改善箇所説明図 ①

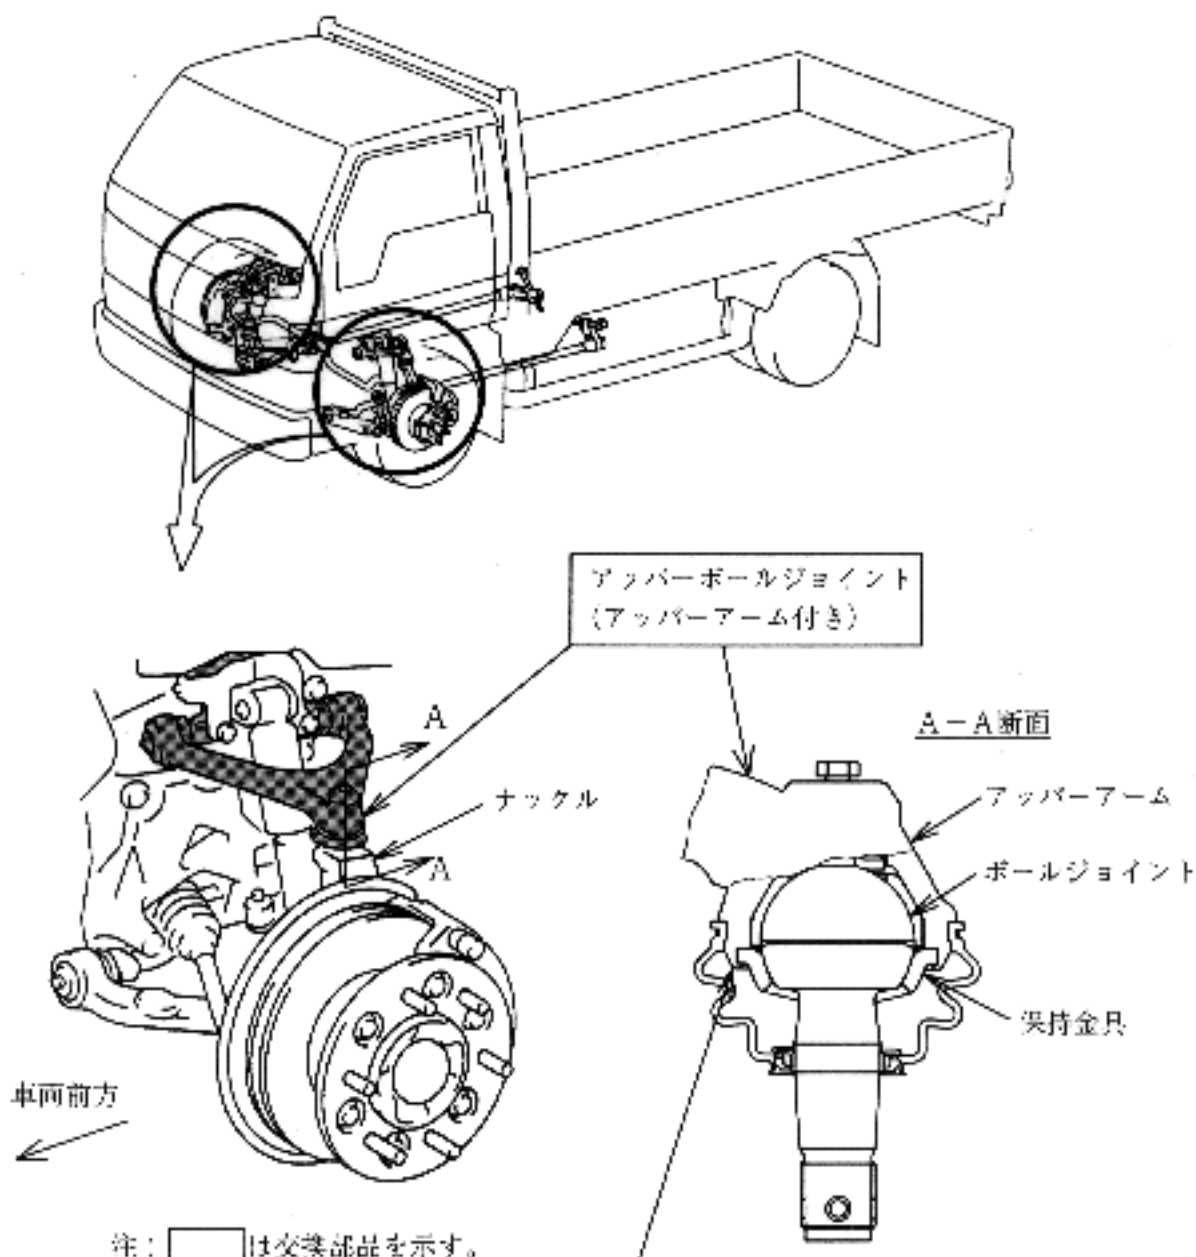
基準不適合発生箇所

アップパーアームとナックルを連結しているボールジョイントの保持金具のかしめに不十分なものがあるため、このままの状態で使用を続けると、当該部分が損傷し、最悪の場合、ボールジョイントがアップパーアームから外れ、走行不能に至るおそれがある。

改善の内容

全車両、左右アップパーボールジョイントを点検し、当該保持金具のかしめが不十分なものは良品と交換する。

識別：改善済車両には車台番号打刻位置の上側に黄色ペイントを塗布する。
